PSAI (Piano Stralcio Assetto Idrogeologico) Autorità di Bacino della Campania Centrale

2. incompatibilità dell'opera con le determinazioni ufficialmente sancite dal Comune di Gricignano di Aversa e Marcianise nel Piano Urbanistico Comunale approvato in aggiornamento e revisione del vetusto PRG preesistente

nel tondo rosso l'ubicazione del sito oggetto di installazione in piena zona a rischio alluvione

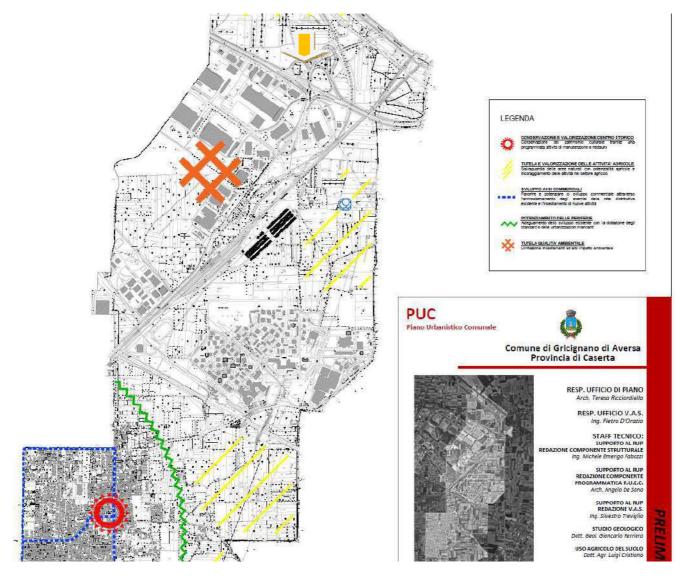
L'impatto idraulico sull'area non può essere affrontato in modo superficiale e sufficiente, sull'area in parola come palesemente appare, vigono diversi vincoli di rispetto fluviale di livello Regionale per corridoi ecologici e rispetto di fauna (1km dall'argine dei Regi Lagni) nonchè di natura idrogeologica legati strettamente alla esondabilità dell'alveo fluviale.

L'area oggetto di intervento ricade in piena zona a rischio idraulico poichè ubicata a circa 200 mt dall'argine dei Regi Lagni.

nel tondo rosso l'ubicazione del sito oggetto di installazione in piena zona a rischio alluvione

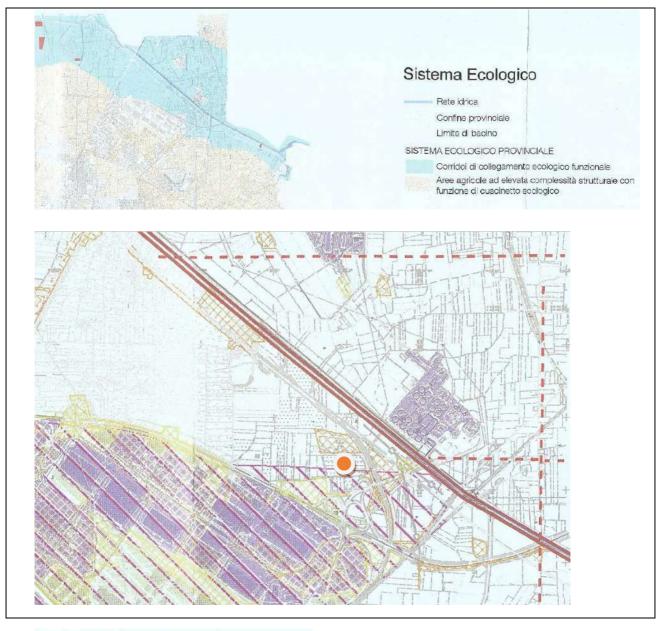
Dall'analisi della cartografia relativa alla Variante di riassetto al Piano Regolatore ASI, l'area in esame è prossima o in parte addirittura ricompresa nella campitura che evidenzia zone da negare per ragioni di pregio e potenzialità non insediativa ma ambientale e addirittura sede di un corridoio ecologico secondo le prescrizioni del P.C.T.P. vigente :

L'area in esame è inserita in un contesto completamente verde e permeabile alle infiltrazioni pluviometriche nonchè ad eventuali piene eccezionali pur possibili, da parte dei Regi Lagni.

tavola 3 del Piano Regolatore A.S.I. vigente con indicazione dell'area

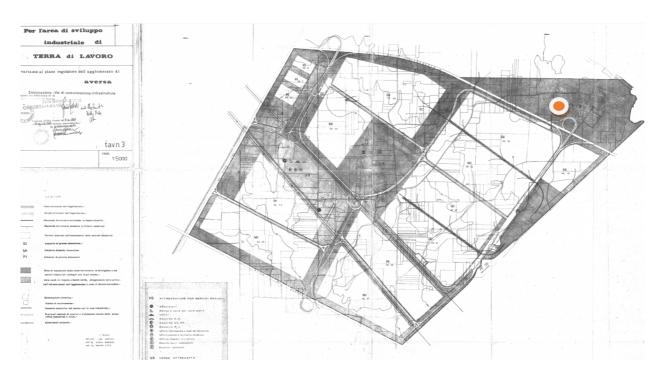
La variante A.S.I. del Piano di riassetto del comprensorio industriale Aversa nord, non risulta approvata nella sua nuova versione come rilevabile dall' allegato verbale CdS del 27/7/2020 ragion per cui il lotto in parola giacente in area non assegnata e dunque in vigenza del piano Regolatore A.S.I. preesistente, così come riportato dalla tav. 11 del PRG ASI, continua ad essere compatibile solo con utilizzi che non ne snaturino, al pari degli altri lotti limitrofi, le vocazioni naturalistiche, idrauliche ed ecologiche di assoluto rispetto.

LEGGENDA TAV.3 PRG A.S.I. : L'AREA E' IN ZONA VERDE E DI RISPETTO UTILIZZABILE SOLO PER ALLOGGIAMENTO DI INFRASTRUTTURE, CABINE , ELETTRODOTTI, ETC.
